Oggetto: CUP 8634 - Istanza per il rilascio del provvedimento di VIA e del Provvedimento autorizzatorio unico regionale ex art. 27 bis del D.lgs 152/2006 e ss.mm.ii. per il progetto "Realizzazione di un impianto eolico da 30,00 MWe nel Comune di Molinara loc. Vallanella, Piano Pantano, Acquafredda e Lordicara, con relative opere e infrastrutture per immissione in rete dell'energia elettrica prodotta da sottostazione da realizzare nel Comune di Foiano di Val Fortore in loc. La Cretta.

OGGETTO: PAUR CUP 8634 – Esame delle integrazioni documentali sulla rimodulazione del progetto per la realizzazione di un impianto eolico che prevede l'installazione di n. 7 aerogeneratori da 4,2 MW (in sostituzione di n. 15 aerogeneratori da 2,0 MW) di potenza complessiva pari a 29,4 MW in loc. Vallanella, Piano Pantano, Acquafredda e Lordicara nel Comune di Molinara(BN) e delle opere connesse da realizzarsi nel comune di Foiano di Val Fortore Loc. La Cretta- Proponente: Ecoenergia srl CUP 8634.

OGGETTO: PAUR CUP 8634 – Esame delle integrazioni documentali sulla rimodulazione del progetto per la realizzazione di un impianto eolico che prevede l'installazione di n. 7 aerogeneratori da 4,2 MW (in sost

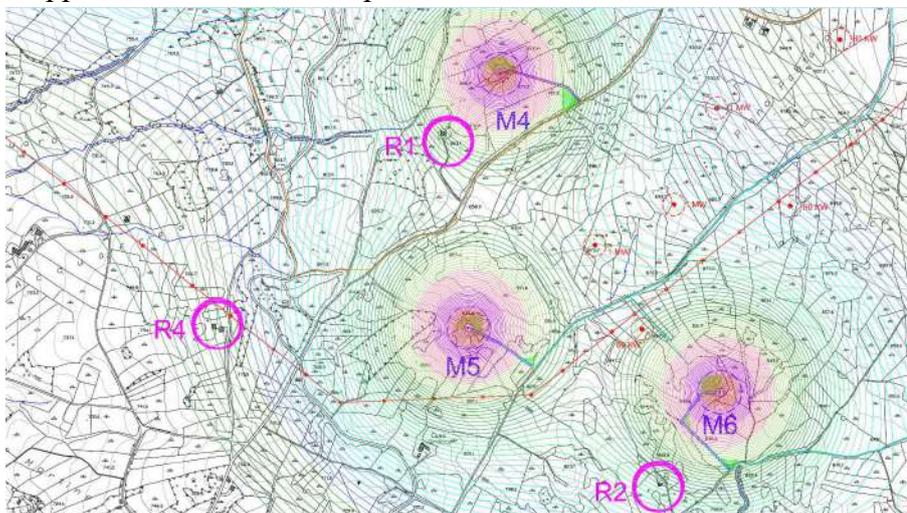
si evidenzia che la velocità di cut- in dell'aerogeneratore è pari a 3 m/s: ciò conferma che le velocità del vento (nel periodo notturno) utilizzate nella relazione di impatto acustico, inferiori a 2 m/s ad altezza hub, risultano essere troppo basse, poiché gli aerogeneratori in esame, analogamente ad altri aerogeneratori, a tali velocità risultano fermi e si avvieranno solo a velocità del vento superiori a 3 m/s. Ciò è confermato da quanto riportato nella relazione previsionale a pag.9 in cui si riporta: *“La determinazione del rumore residuo LN (clima sonoro attualmente presente) è stata effettuata effettuando le misure con gli impianti eolici esistenti sul territorio, in prossimità dell'impianto da realizzare, non funzionanti”*.

Si sottolinea che il campo di indagine, con velocità riferita ad altezza hub, secondo quanto riportato nella Norma UNI-TS 11143-7, va da V_{cut-in} (3 m/s) fino a V_{Lwmax} (nel presente caso pari a 10 m/s).

Nel periodo diurno, ritenuto meno gravoso, le misure fonometriche ante operam (si veda Allegato 2 della relazione acustica previsionale) sono state effettuate con velocità del vento a terra comprese tra 2,0 e 3,9 m/s, che sono sicuramente più alte delle velocità indagate nel periodo notturno e comunque inferiori al limite citato di 5 m/s (Decreto 16/03/1998). Tali misure, per quanto riportato in Allegato 2, corrispondono ad una velocità al vento ad altezza hub comprese tra 3,1 e 6,7 m/s. Sebbene le velocità indagate non raggiungono la velocità di massima emissione dell'aerogeneratore V_{Lwmax} (10 m/s), sono sicuramente superiori alla velocità di cut-in pari a 3 m/s, pertanto le condizioni indagate sono indicative del funzionamento degli aerogeneratori, anche se, per quanto riportato dal tecnico redattore, le misure sono state effettuate *“con gli impianti eolici esistenti sul territorio, in prossimità dell'impianto da realizzare, non funzionanti”*.

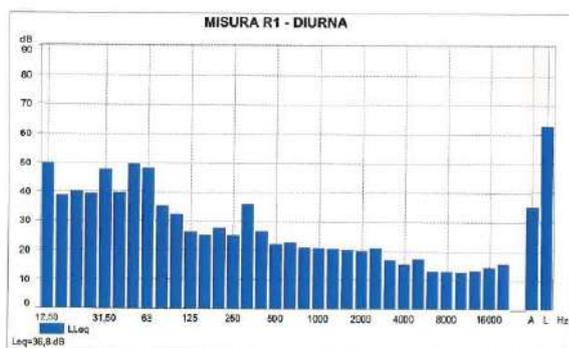
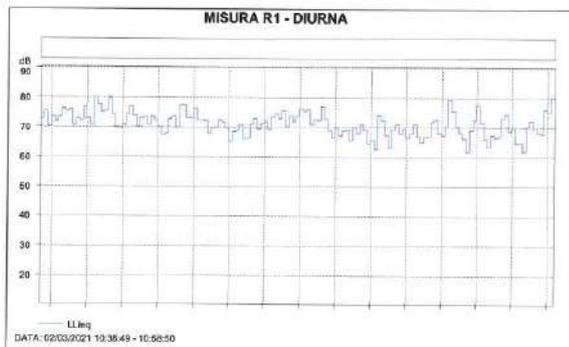
Quanto sopra dichiarato non trova riscontro nelle mappe acustiche post operam allegate, poiché si vede che le curve di isolivello si riferiscono ai soli aerogeneratori del parco eolico in autorizzazione e non sono rappresentati i contributi degli altri aerogeneratori vicini. Si veda, ad esempio, il particolare delle mappe post operam nel periodo notturno, riportato di seguito, in cui sono stati indicati gli aerogeneratori del parco eolico in autorizzazione con le sigle M4, M5 ed M6 e gli altri aerogeneratori presenti sono stati indicati con piccoli cerchi tratteggiati in rosso: viene rappresentato il contributo del parco eolico Ecoenergia in autorizzazione, ma non viene rappresentato il contributo dell’impatto acustico post operam degli altri aerogeneratori. Considerazioni analoghe valgono per le mappe acustiche relative al periodo diurno.
